Randzeichnung zum Änderungsbeschluss Nr. 5 vom 13.02.2026

Flurbereinigung Crailsheim-Goldbach

Gebietskarte

Anlage zum
Flurbereinigungsbeschluss

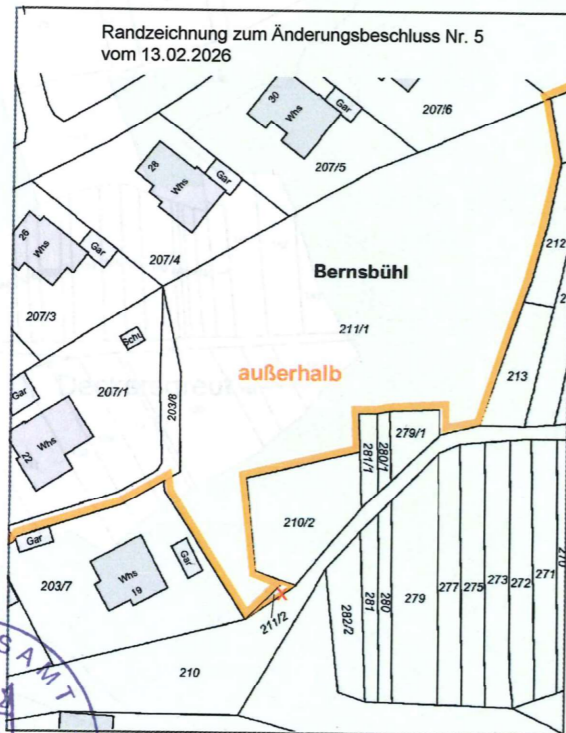
Änderung der Gebietsgrenze gemäß Änderungsbeschluss Nr. 5 vom 13.02.2026 Az.: B 01-21-5
